**DEPARTEMENTS DU VAL-DE-MARNE
DES HAUTS-DE-SEINE, DE SEINE-ET-MARNE ET DE SEINE-SAINT-
DENIS**

**ENQUETE PUBLIQUE UNIQUE ENVIRONNEMENTALE RELATIVE A LA LOI SUR L'EAU,
A LA CONSTRUCTION DES GARES ET DU SITE DE MAINTENANCE DES
INFRASTRUCTURES DE LA LIGNE ROUGE 15 SUD**

Conduite du 26 octobre 2015 au 28 novembre 2015

DOCUMENT A : RAPPORT D'ENQUETE
Rédigé par la Commission d'Enquête
Désignée par l'ordonnance du Tribunal Administratif
E1500089/94 du 20 août 2015

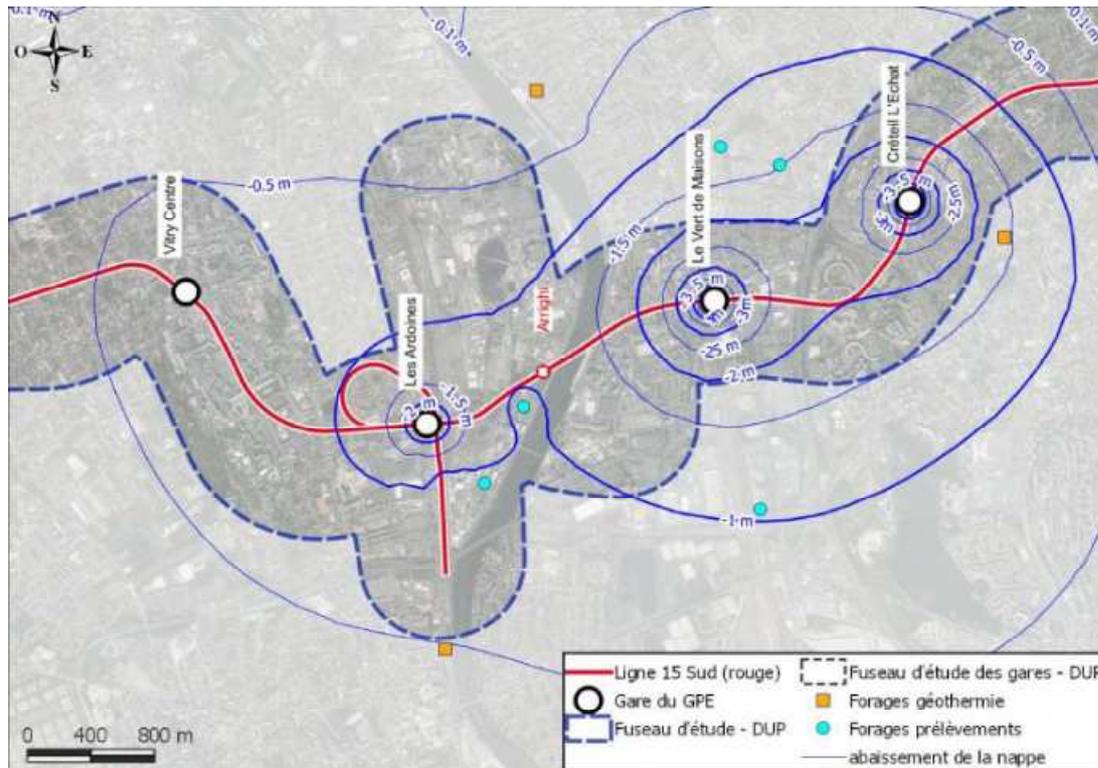
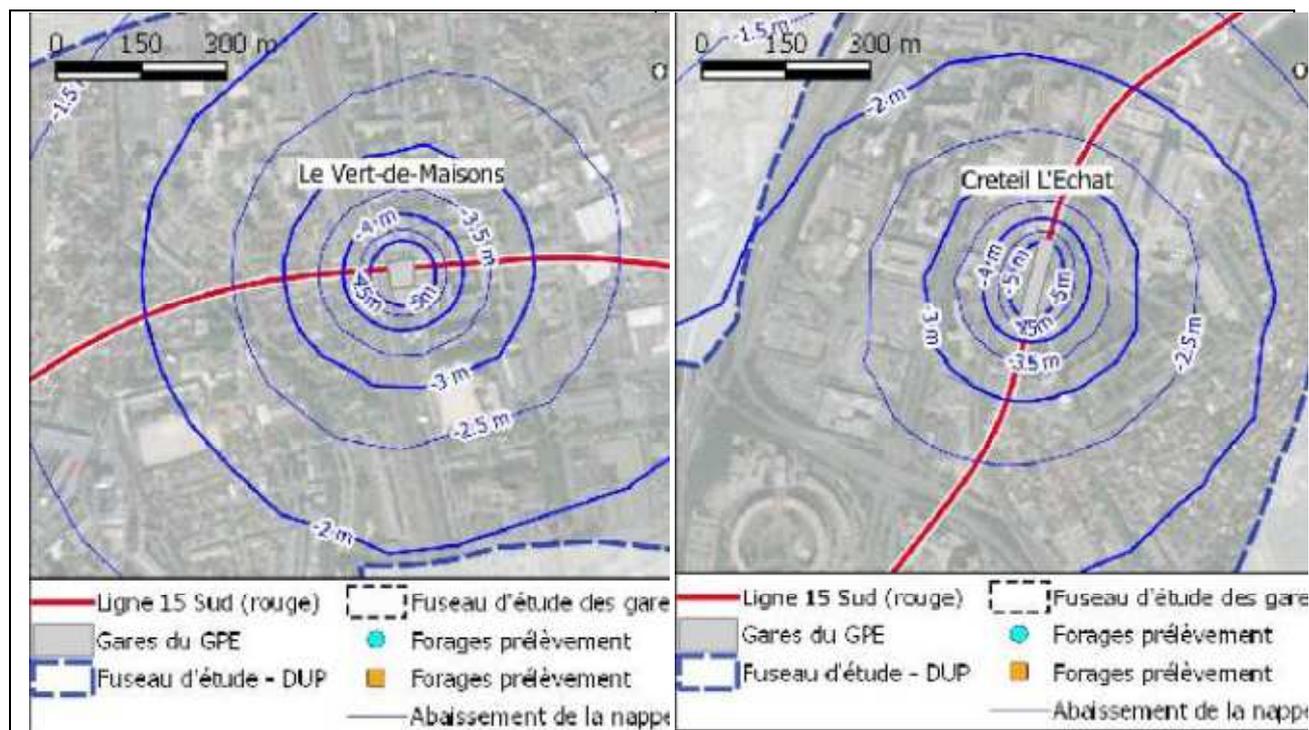
Question posée au maître d'ouvrage par la commission d'enquête

Les débits d'épuisement estimés en page 308 de la pièce B.3 de l'étude d'impact correspondent aux débits maximums estimés par les Maitres d'Œuvre.

Les valeurs retenues sont issues d'une estimation sécuritaire concernant la performance des dispositions constructives (parois moulées, fond injecté,...) qui seront réalisées. De plus cette méthode considère chaque ouvrage de manière isolée. En d'autres termes, cette estimation repose sur l'hypothèse que l'abaissement du niveau piézométrique provoqué par le pompage au droit de l'ouvrage considéré n'atteint pas les ouvrages voisins.

En négligeant l'abaissement piézométrique induit par les pompages voisins, les débits d'épuisement au droit de l'ouvrage considéré sont donc majorés, le niveau piézométrique étant maximal. Cette approche représente le cas le plus pessimiste en termes d'estimation des débits mais pas nécessairement en termes d'impacts.

Carte de piézométrie de la nappe de l'Éocène moyen et inférieur de l'ANARP - 1970

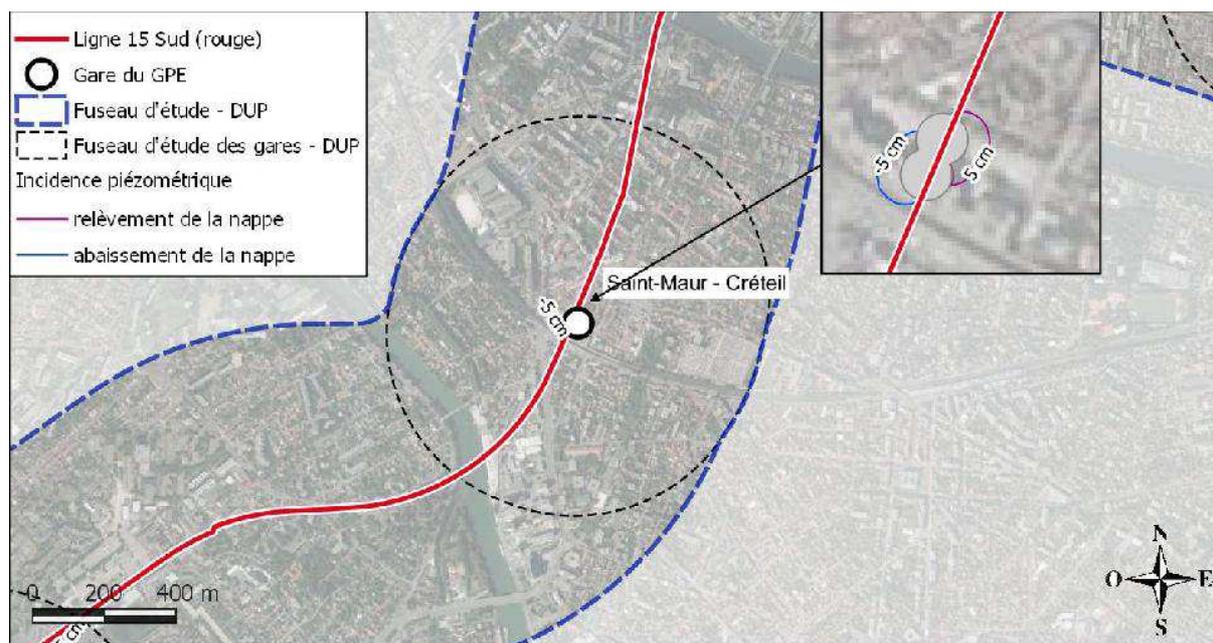
De nombreuses questions ayant été posées portant sur le quartier des Buttes-Halage à

Créteil, la SGP est-elle en mesure d'apporter des informations précises pour ce secteur ?

Le sens de l'écoulement général de la nappe du Lutétien dans la zone est proche de la direction du tracé du tunnel. De plus, le tunnel se situe en profondeur et s'inscrit à la base de l'aquifère.

Dans le quartier des Buttes - Halage, l'effet piézométrique induit par la création du tunnel et des gares avoisinantes peut être considéré comme nul (cf. figure ci-dessous, chapitre 1.6.5.3 Impacts sur les écoulements d'eau souterraine liés à la présence du projet de la pièce B.3). Cet effet piézométrique ne dépasserait pas une dizaine de centimètres à proximité immédiate de la gare de Saint-Maur-Créteil.

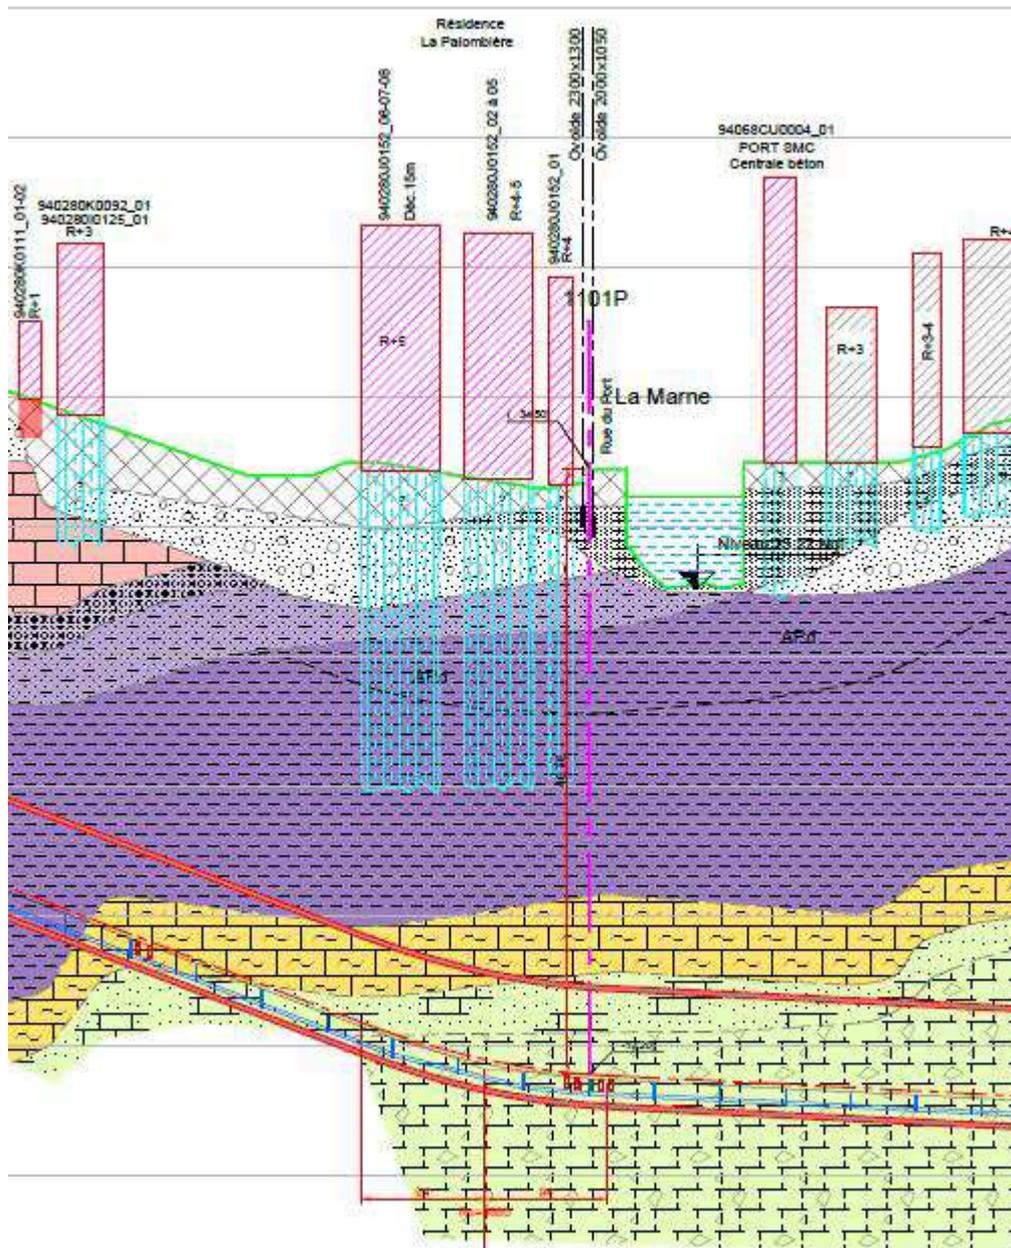
Quelles réponses la SGP peut-elle apporter à la problématique de traversée des argiles ?

Au niveau de la résidence La Palombière, du fait de l'approfondissement de la gare de Saint-Maur Créteil dans la craie, le tunnel sous la résidence de la Palombière passe dans le Marno-calcaire de Meudon et la Craie, et non dans les Argiles Plastiques.

Pour le puits situé à proximité de la résidence, l'horizon des Argiles Plastiques est réputé imperméable (confirmation par les mesures réalisées in situ), le puits se trouve dans les alluvions de la Marne, sables et graviers du lit de la Marne qui est en continuité hydrique avec cette dernière. Le tunnel passe donc 30 m sous le niveau maximal de ce puits, il n'y aura donc aucun impact sur celui-ci.

Vue en perspective de la berge AVP-B optimisé sur Pont de Sèvres – passerelle hors projet (source : Société du Grand Paris)

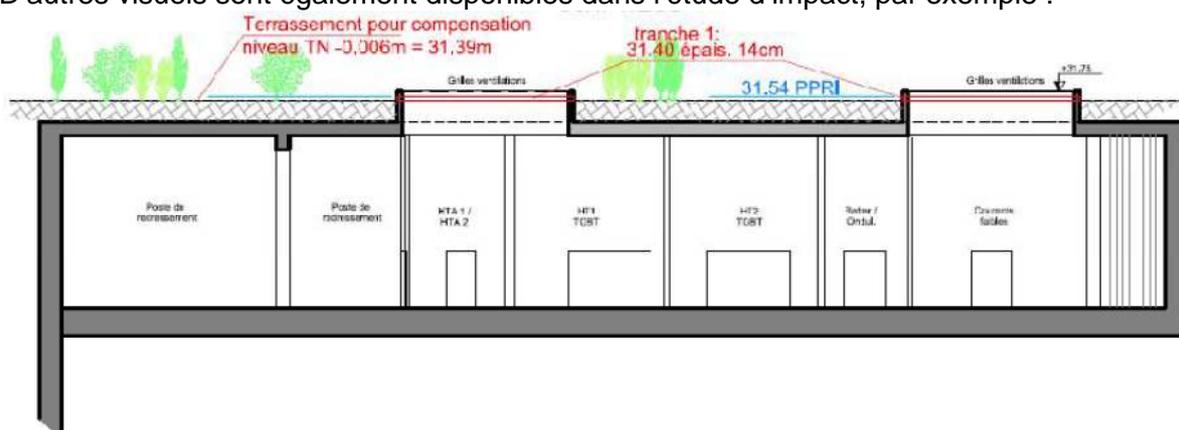
- par communication du photomontage qui ne figure pas p29 de la pièce B3 comme annoncé;
- pour chaque ouvrage une description des points suivants : émergences prévues, intégration dans l'environnement et en cas de création de bassin de compensation, outre le volume calculé qui figure dans le dossier (pièce B3 et résumé non technique) la localisation de ce bassin;
- pour la gare de Vert-de-Maisons, une partie du volume d'expansion des crues à compenser est prévu dans les parkings souterrains d'une opération d'urbanisation connexe. Au cas où il y aurait un décalage dans le temps entre la réalisation de la gare de la ligne 15 sud et l'opération connexe, la configuration du terrain permettra-t-elle de compenser le volume estimé à 2 090m³?

S'agissant du photomontage page 29 :

Le photomontage mentionné à la page 29 de la pièce B.3 de l'étude d'impact sur les caractéristiques des ouvertures des ouvrages situés en zone inondable, est bien présenté dans la colonne de droite.
